Změna materiálu oběžných ploch napínací kladky 531 0148 10

531 0148 10

Stav 11.2007
INA 0006

Obrázek 1: Kovová oběžná plocha kladky

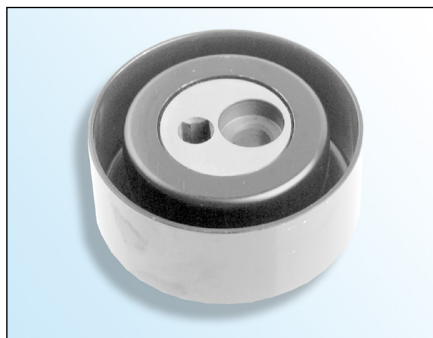
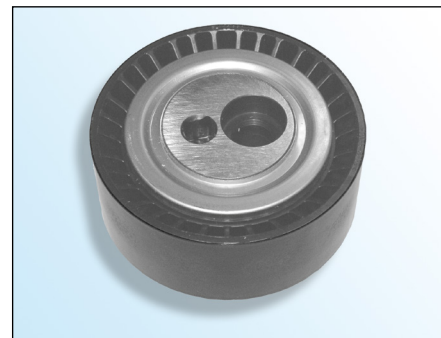
V rámci neustálého vývoje našich výrobků byla kovová oběžná plocha napínací kladky **531 0148 10** změněna na plastovou.

Touto technickou změnou byla snížena hmotnost. Funkčnost zůstává nezměněna.
